## Sonderabfalldeponie Troisdorf

Stellungnahme des LANUV  
vom 18.04.2011

## Stellungnahme vom 19.04.2011

Lageplan: Ing.-Büro Heitfeld

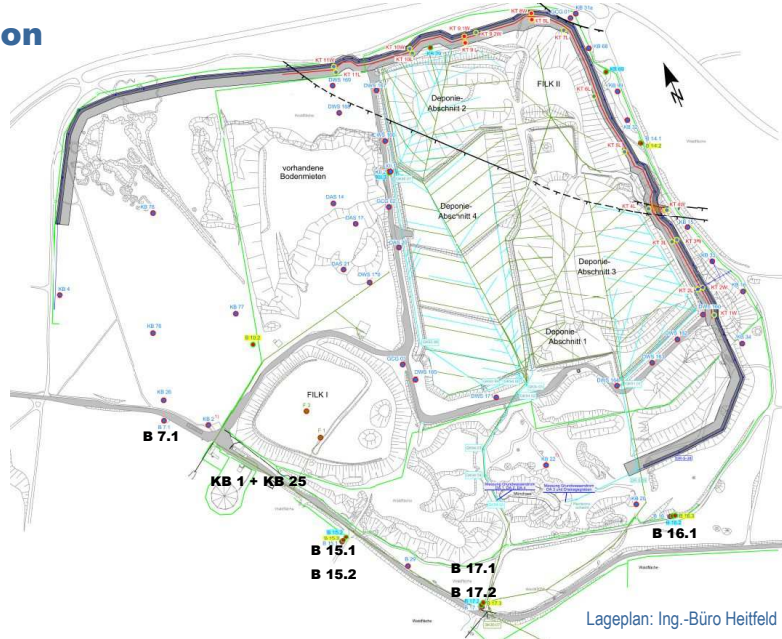
- Horizont a:
  - 1 MS zwischen B 7.1 und B 17.1 nahe B 15
  - 1 MS zwischen B 7 und B 15
- Horizont b:
  - Ersatzmessstellen für B 7.2 und B 15.2
  - Ersatzmessstellen für Filk I für trocken laufende Messstellen KB 1 und KB 25
- Einbeziehung der Analyseergebnisse der Messstellen für Filk I in die Auswertung der Daten der SAD

## Altlastenbewertung Filk I (2)

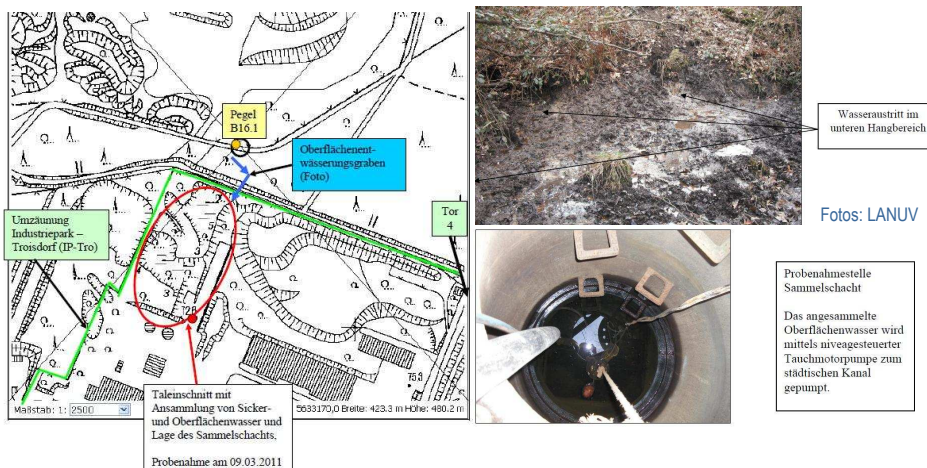
- Sickerwasser von Filk I wurde vom LANUV untersucht:  
Organische Belastung, einzelne Metalle auffällig (Ableitung in die Evonik-Kläranlage)
- An-/Abstromvergleich (Horizont b: KB1, KB25): Erhöhung bei einzelnen Metallen und AOX
- KB1 und KB25 (Horizont b) wurden nach kurzer Zeit trocken gepumpt und sind nicht repräsentativ!
- Daneben existieren keine funktionsfähigen Messstellen in Horizont a

- Erneuerung der MS KB1, KB25 in Horizont b
- Überwachung des Abstroms auch in Horizont a (1 MS)
- Anpassung der Parameter SAD / AA Filk I
- Ergänzend zur bisherigen Analytik sollte auch auf die Parameter Bor, TOC, PAK, HKW, BTEX analysiert und Leuchtbakterientests durchgeführt werden
- Sicherstellung einer dauerhaften Sickerwasserfassung und Ableitung
- Auswertung künftiger Überwachungsdaten im Hinblick auf Erfordernis weiterer Maßnahmen
